## COMUNE DI MONTALTO DI CASTRO

**Oggetto: [ID: 11317]** Nuova realizzazione di un parco eolico, denominato "Parco eolico di Manciano", per la produzione di energia elettrica da fonte rinnovabile di potenza complessiva di 50,4 MW, sito in Manciano e la relativa opera di connessione per l'immissione nella rete di trasmissione nazionale RTN. Procedimento di VIA/PNIEC. – **Osservazioni -**

**Proponente: Gruppo Visconti Manciano S.r.l.**

Figura 2: Inquadramento progetto nella carta Topografica Standard con indicazione della viabilità di trasporto parzialmente esistente (percorso blu), della viabilità per le piazzole degli aerogeneratori (percorso arancione) e del tracciato del cavidotto (percorso verde).

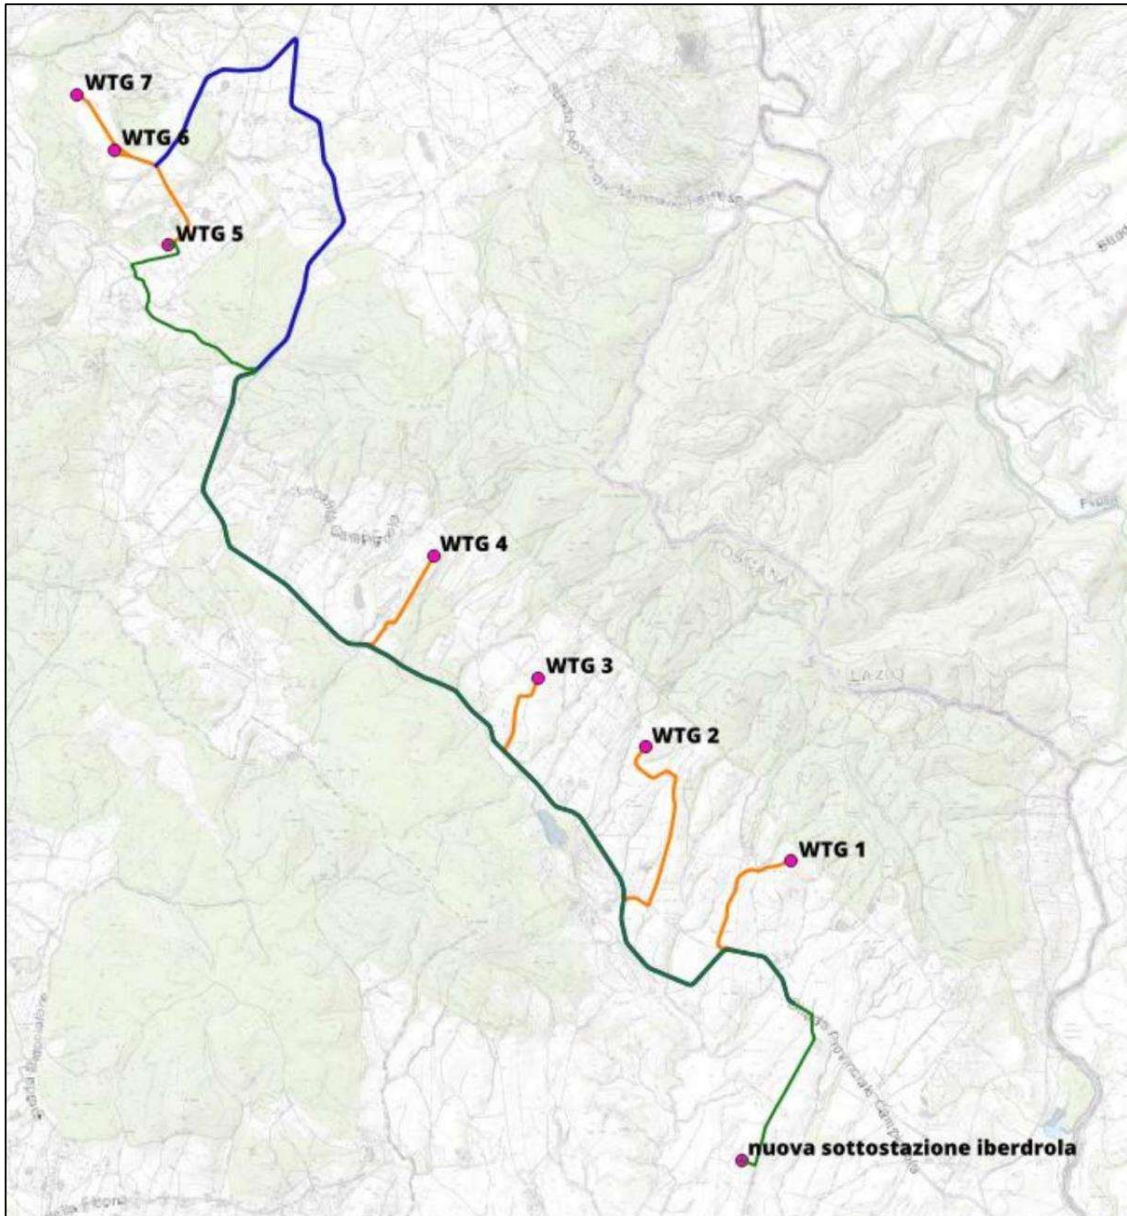
I dati evidenziano, così, una occupazione territoriale massiva da parte dell'intervento proposto, essendo le torri eoliche dislocate in lunghezza attraverso un'area di ben 11 km, creando di fatto una dorsale dell'eolico la quale, oltreché impattante e non mitigabile dal punto di vista visivo, verrebbe di fatto a ridisegnare le geometrie e i confini delle zone.

La figura rappresentata dalla proponente a pag. 5 dell'elaborato sopracitato, e che qui si riproduce, spiega perfettamente quanto qui sostenuto:

Non solo, tale scelta collocativa si rivela foriera di un impatto altrettanto massivo anche per quanto afferisce al collegamento dell'impianto alla sottostazione; ed invero la stessa proponente scrive che:
